# PARC ÉOLIEN « ÉOLIENNES DES STELLAIRES »

COMMUNES DE MAREUIL-SUR-ARNON (18) ET DE SÉGRY (36)

Réponse à l'avis de la **Mission Régionale de l'Autorité environnementale (MRAe)** émis le 12 juillet 2024

Figure 1 : Schéma du raccordement provisoire aux postes sources  
Source : étude d'impact complétée

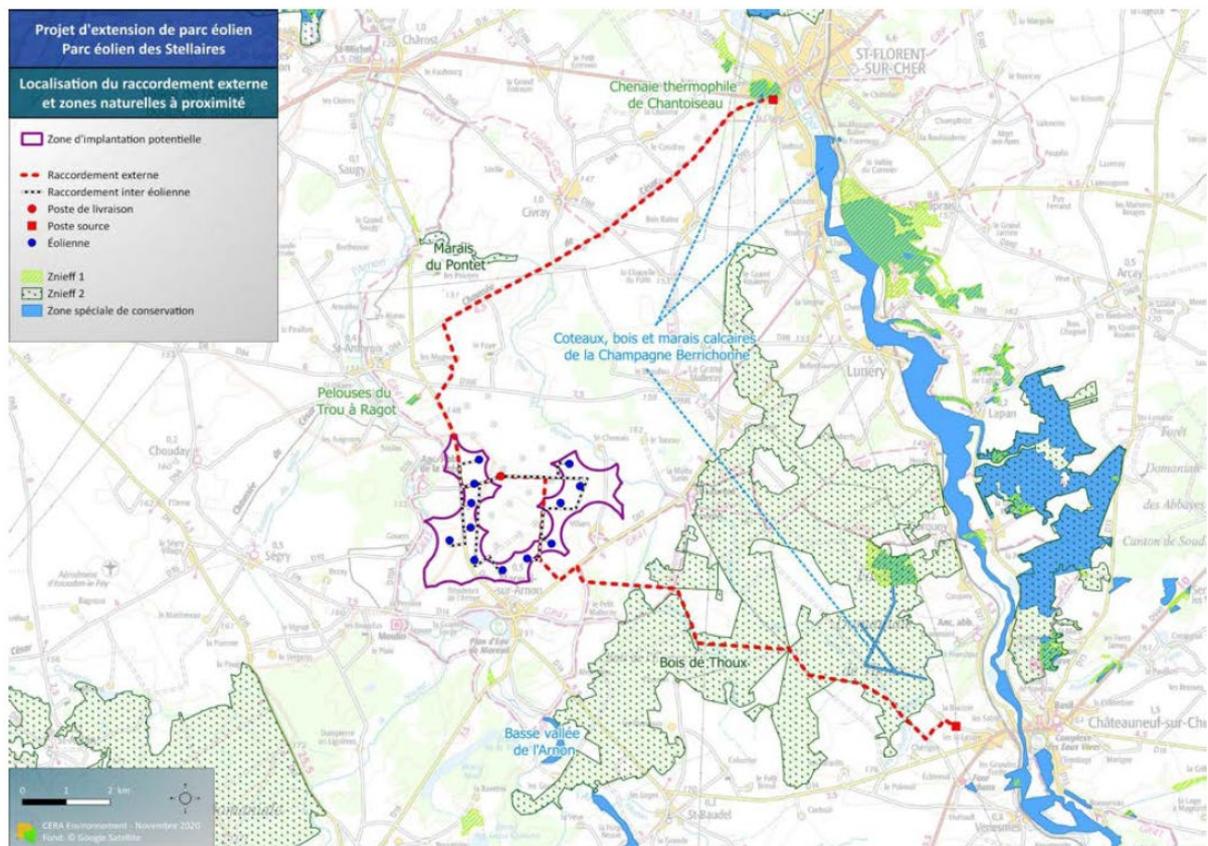
**L'autorité environnementale recommande de compléter l'étude d'impact par une évaluation de l'ensemble des incidences susceptibles d'être générées par le raccordement du projet au réseau.**

Le tracé reliant le projet au poste de Venesmes traverse une ZNIEFF de type II mais n'intercepte pas les autres zonages écologiques (figure 1).

Il convient cependant de rappeler que le raccordement fait l'objet d'une procédure encadrée par le Code de l'énergie qui permet aux gestionnaires de réseaux (RTE, Enedis ou une Entreprise Locale de Distribution) de proposer aux producteurs une solution optimale de raccordement. La demande de raccordement au réseau ne pouvant être déposée avant l'obtention de l'autorisation environnementale d'exploitation, il est impossible de connaître, ce jour, la solution qui sera proposée par le gestionnaire de réseau.

Figure 2 : Répartition des points d'enregistrement pour les inventaires chiroptérologiques de l'état initial

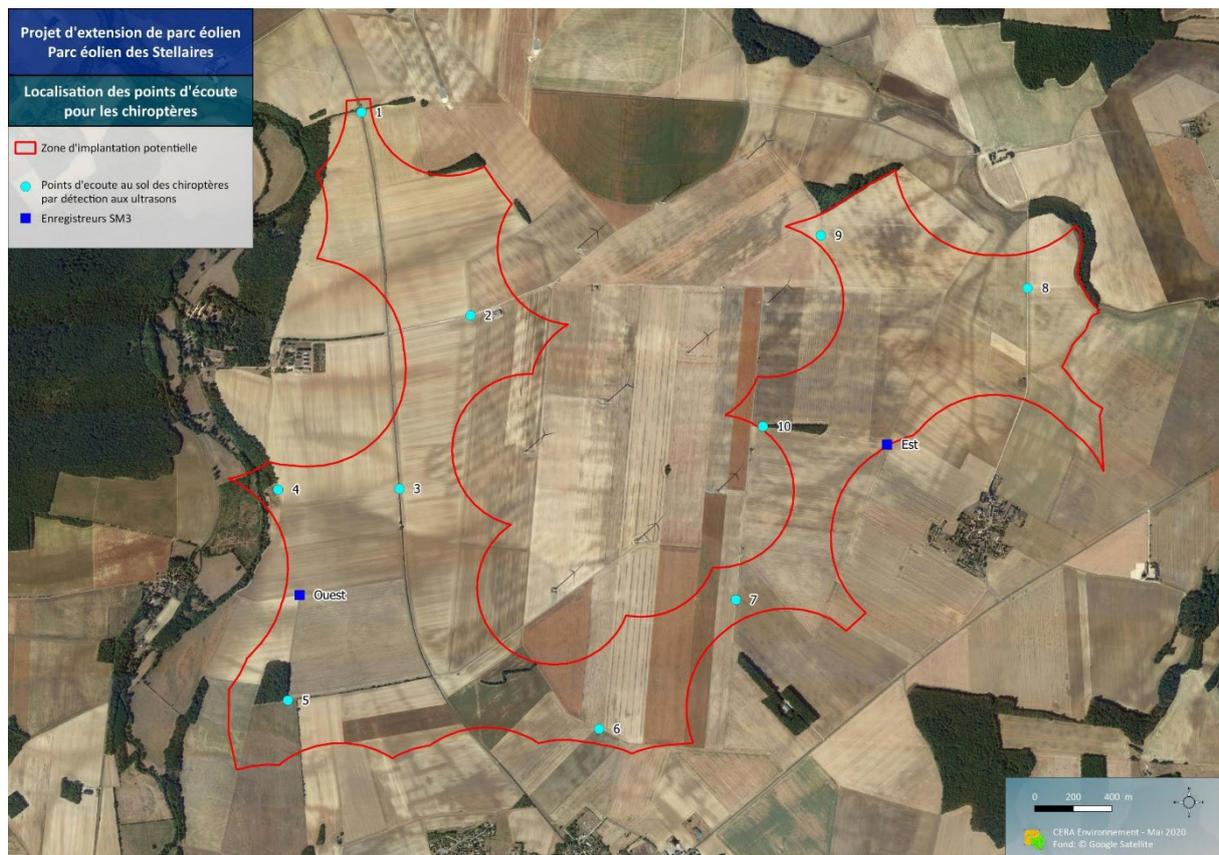
**L'autorité environnementale recommande de revoir l'état initial, concernant l'inventaire des populations de Chiroptère, en s'appuyant sur des données plus récentes et plus complètes, en particulier par rapport à la mise en œuvre des moyens directs ou indirects de comptage.**

L'étude de la chiroptérofaune a été réalisée par le bureau d'études expert CERA Environnement et s'est basée sur la réalisation de sessions actives (10 points d'enregistrement) et semi-passives (2 points d'enregistrement) réparties sur toute la zone d'implantation potentielle (figure 2), permettant un échantillonnage de tous ses habitats.

Ainsi, en complément de l'inventaire chiroptérologique réalisé au sol, le présent projet s'appuie sur les suivis à hauteur de nacelle des parcs éoliens les plus proches : le parc éolien du Bois Ballay (à 510 m), le parc éolien Nordex XXVI (à 570 m) et le parc éolien De Forge (à 590 m). Des suivis environnementaux de ces trois parcs éoliens et de leurs arrêtés préfectoraux complémentaires, un consensus s'est établi localement sur les paramètres du plan de bridage des éoliennes.

Sur la base de ces retours d'expérience, et en réponse à la remarque de l'autorité environnementale concernant les paramètres du plan de bridage du projet Éoliennes des Stellaires, la valeur de vent seuil est réhaussée à 6 m/s (à la place de 4 m/s) et la plage horaire

Figure 3 : Carte indicative des zones favorables au développement de l'énergie éolienne  
Source : DREAL Centre

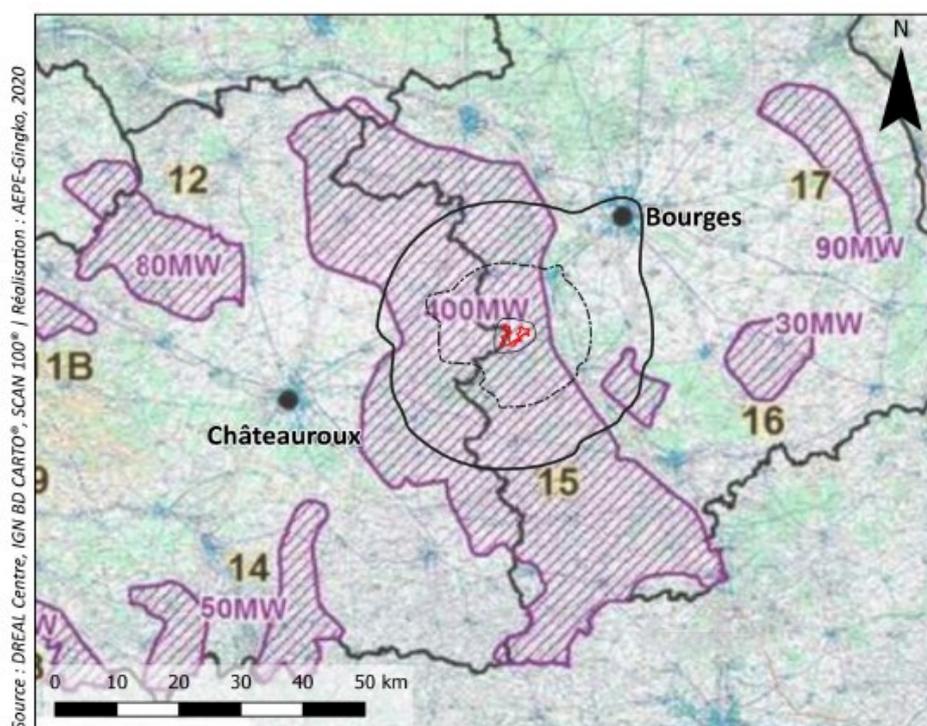
**L'autorité environnementale recommande de mener une recherche de solutions alternatives d'implantation, indépendamment d'un terrain initialement identifié. La recherche doit être basée sur des critères permettant de justifier l'implantation définitive à l'échelle d'un territoire pertinent et au regard des incidences du projet sur l'environnement et la santé humaine.**

En 2012, pour l'élaboration du Schéma Régional du Climat, de l'Air et de l'Energie (SRCAE), la DREAL Centre a élaboré une carte indicative des zones favorables au développement de l'énergie éolienne (figure 3). D'après cette carte, la majeure partie de la frontière entre l'Indre et le Cher est une zone favorable au développement de l'énergie éolienne. La zone d'implantation du projet est représentée en rouge sur la carte. Elle est bien située dans une zone dite « favorable » au sein de laquelle ce sont 400 MW de potentiel à valoriser. Les 72 MW du projet éolien des Stellaires contribueraient donc grandement à l'atteinte de cet objectif.

Les territoires de Mareuil-sur-Arnon et de Ségry sont considérés comme « favorable sous la prise en compte d'enjeux » (en violet).

## Annexe 1 : Plan d'implantation des éoliennes du projet (source : Plans)

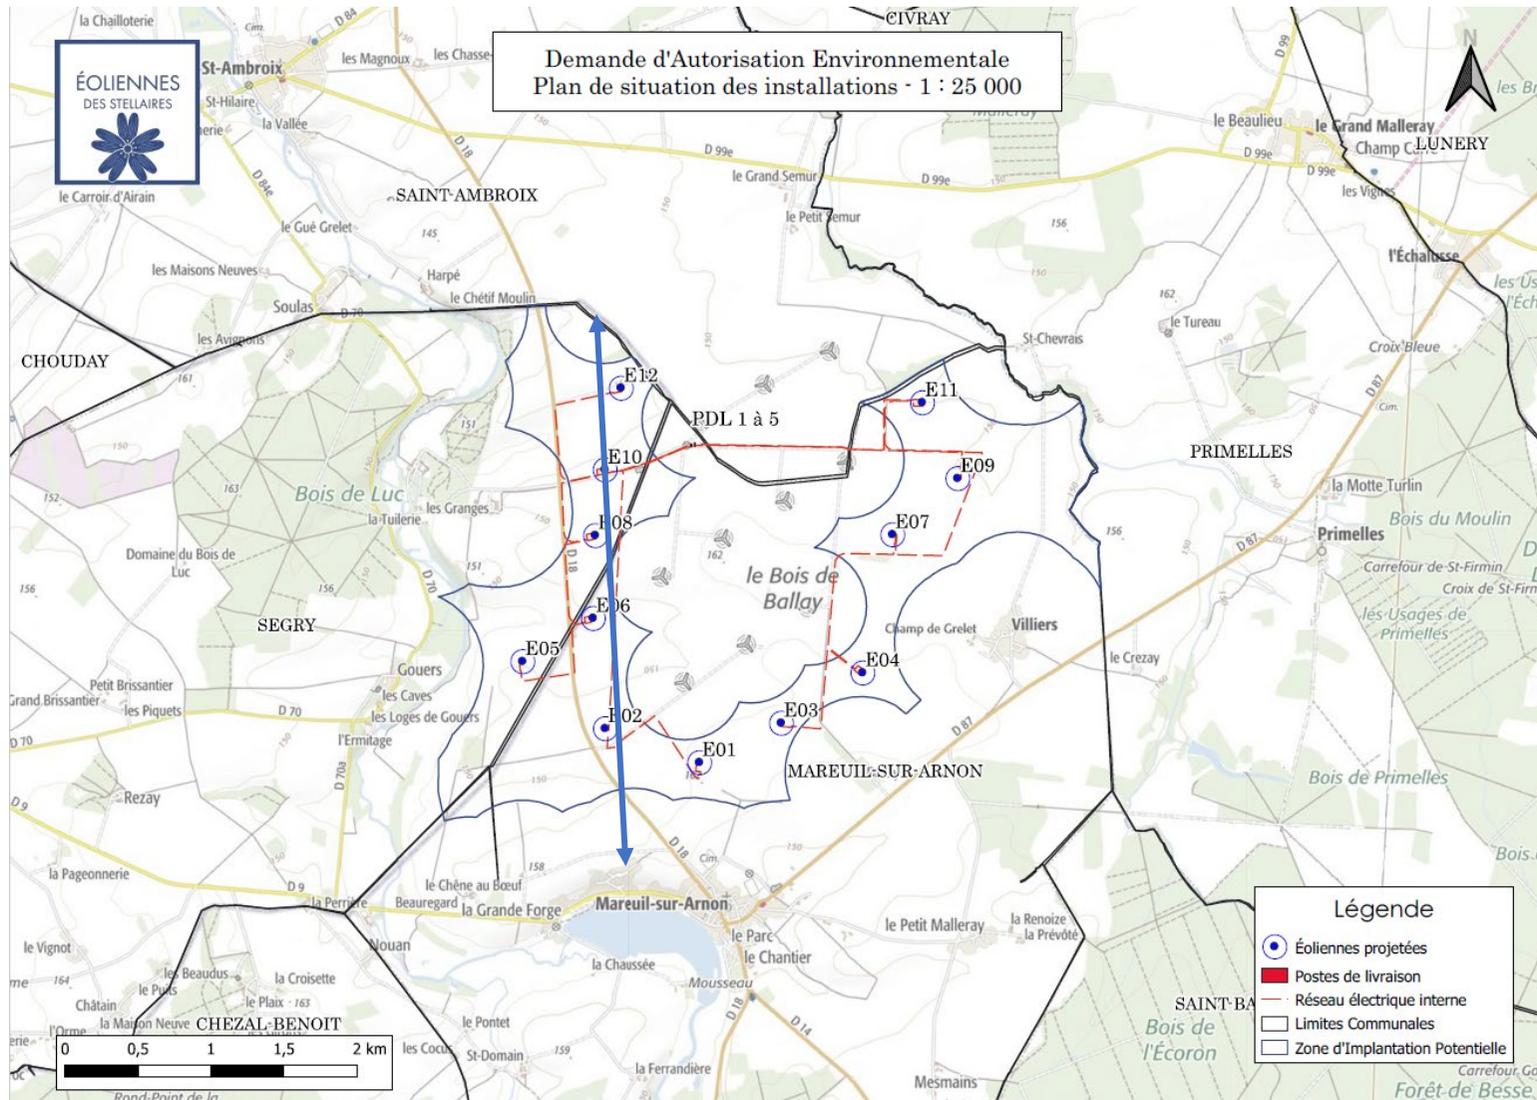
Le projet est conçu de manière à répondre globalement à ces recommandations. Il convient, toutefois, de constater, que les éoliennes, repérées E08 et E12, ne s'intègrent avec aucune continuité des parcs déjà existants. De même, ces dernières sont situées à proximité de la vallée de l'Arnon. En conséquence, le projet est en partie en opposition avec ses principes d'implantation. L'implantation retenue sur le site sélectionné n'apparaît pas comme celle ayant le moins d'incidences en matière de paysage et de patrimoine.

Ainsi, l'implantation de ces deux machines interpelle la notion « de solution de substitution raisonnables » d'implantation. Dans l'étude d'impact, à partir de la page 338 et suivantes, le porteur de projet présente les éléments de justification du choix définitif de son projet. Trois variantes de la conception du parc y sont bien étudiées mais aucune d'entre-elles n'explore un autre territoire d'implantation. En conséquence et contrairement aux dispositions de l'article R. 122-5 II 7° du Code de l'environnement, le choix de localisation du projet n'est pas issu d'une réelle analyse de solutions de substitution raisonnables.

Bien que les éoliennes E08 et E12 ne soient pas en implantées en continuité avec les lignes déjà créées, celles-ci s'intègrent parfaitement avec l'implantation globale du parc éolien des Stellaires et respectent l'orientation des lignes existantes. Elles sont d'ailleurs alignées avec les éoliennes E02, E06 et E10 (voir Annexe 1) ainsi qu'avec la route départementale D18.

# Annexe 3 : Distance des éoliennes aux plus proches éléments boisés (1/2) (source : volet écologique)

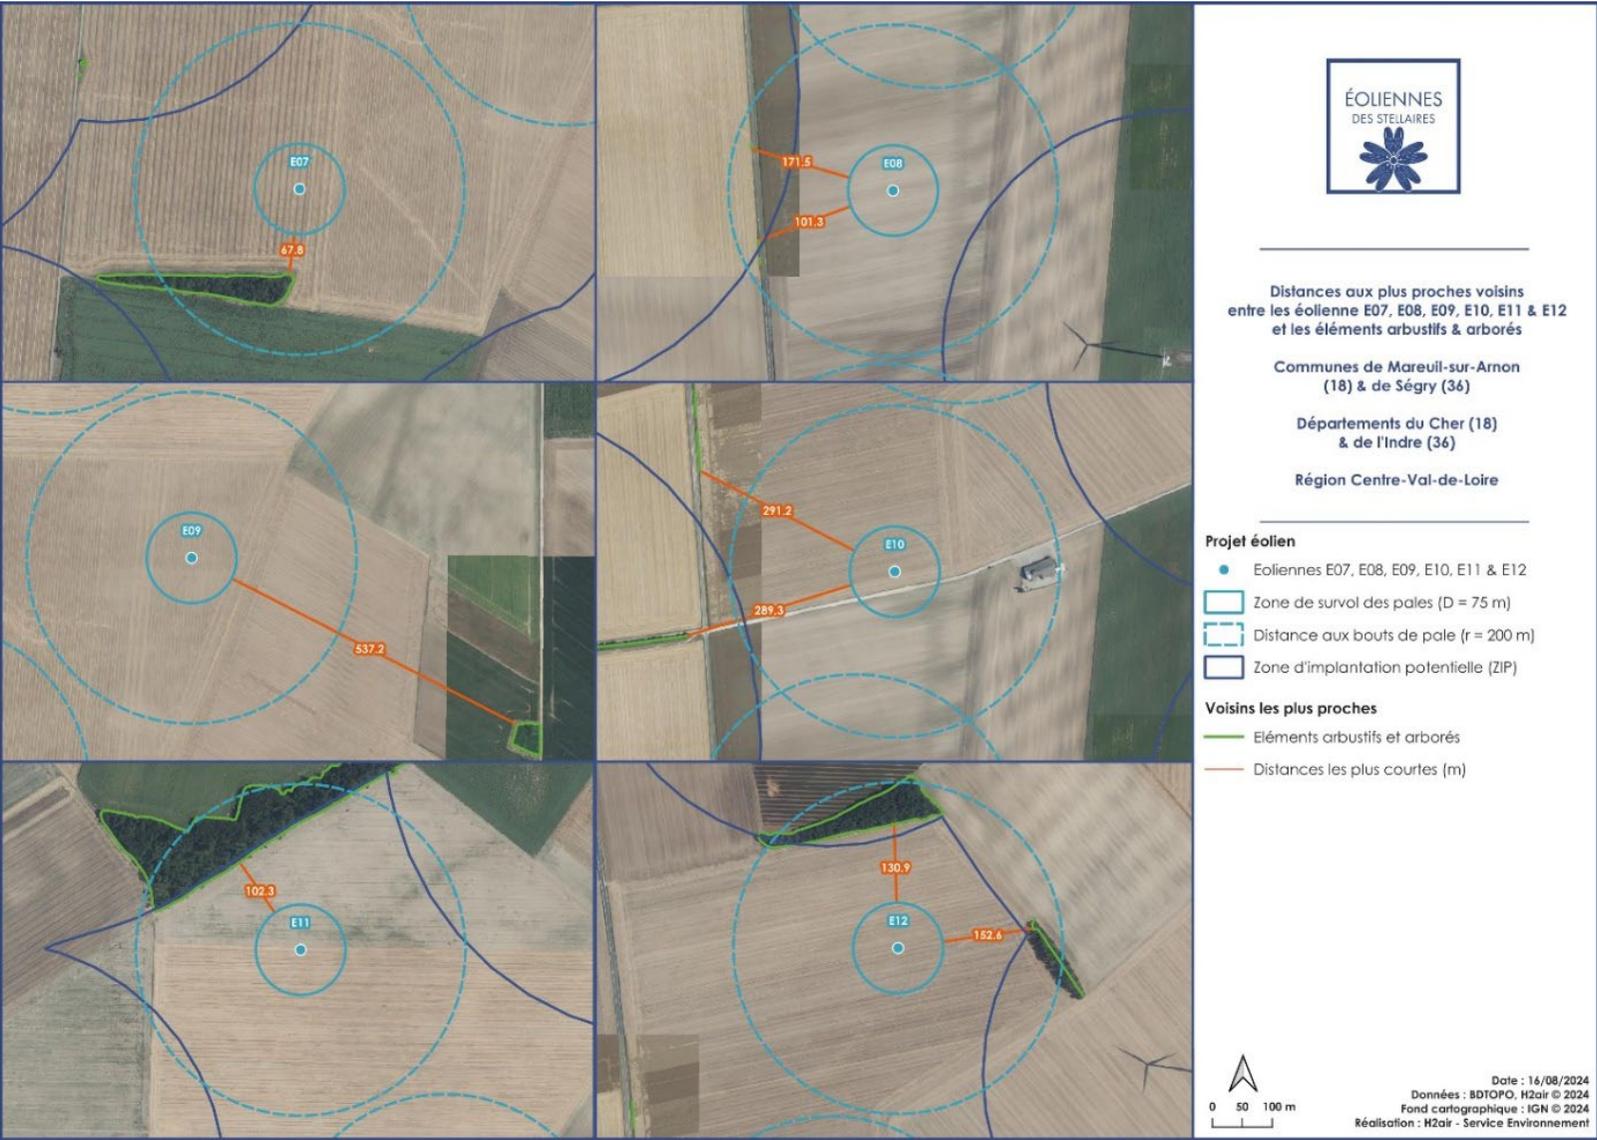
**L'autorité environnementale recommande de réexaminer la démarche d'évitement pour garantir une distance d'au moins 200 m entre les boutes de pales de l'ensemble des éoliennes et des haies et lisières boisées.**

- 5 éoliennes à plus de 200 m bout de pale : E03, E04, E05, E09, E10,
- 1 éolienne à plus de 150 m bout de pale : E01,
- 4 éoliennes à plus de 100 m bout de pale : E06, E08, E11, E12,
- 2 éoliennes à plus de 50 m bout de pale : E02, E07.

Les distances aux éléments arbustifs et arborés les plus proches des éoliennes sont présentées par le Tableau 01 et en annexe 3 :
